**Avis de la mission régionale
d'autorité environnementale
Hauts-de-France
sur le projet de parc éolien
de la société
« Centrale éolienne de production d'énergie Chesnuts »
sur la commune d'Eragny-sur-Epte (60)
Étude d'impact version complétée en mai 2022**

n°MRAe 2022-6304

Carte d'implantation des parcs éoliens autour du projet (étude d'impact page 15)

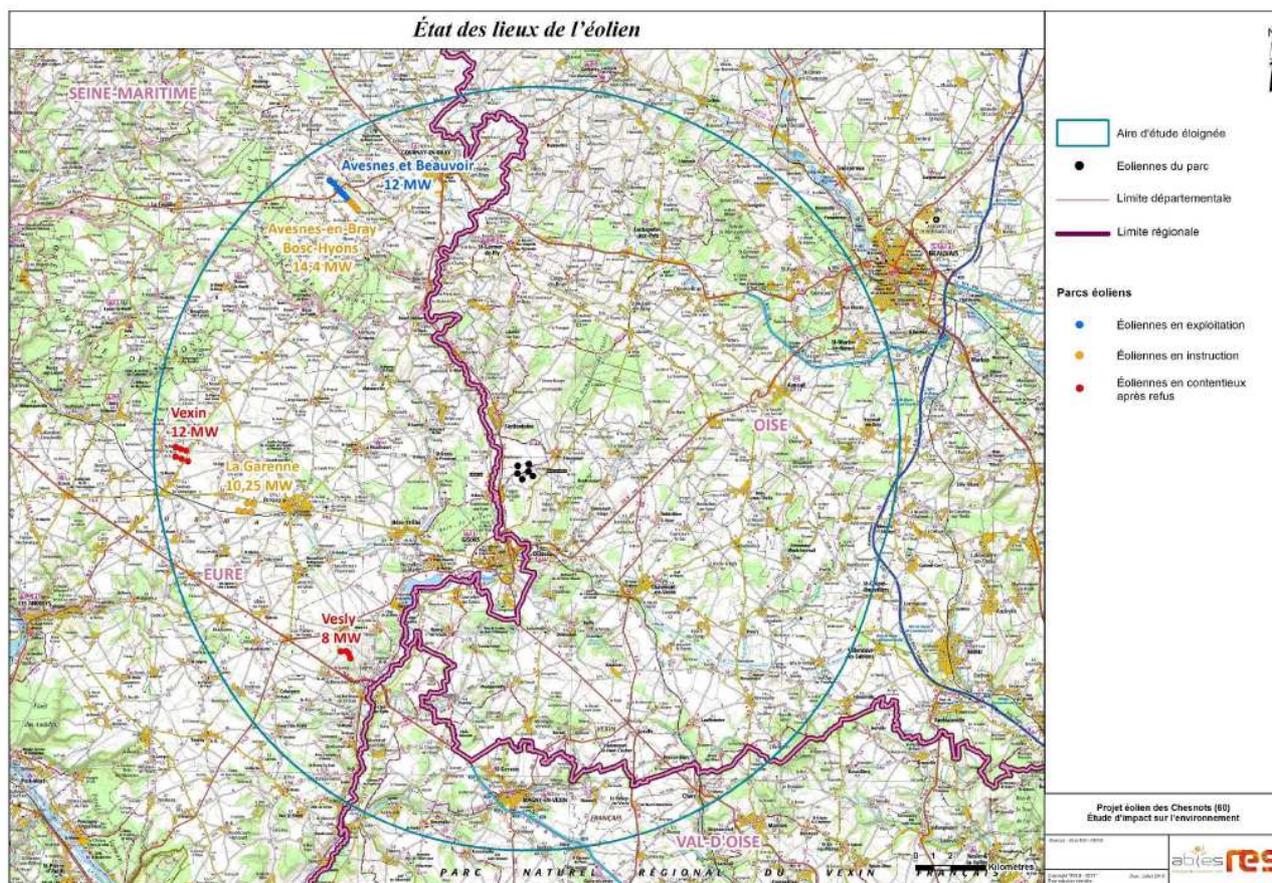
Ces données, datant de 2018 ont été réactualisées, mais pas la carte. Il est précisé en Nota Bene (NB) que les statuts de certains parcs ont évolué.
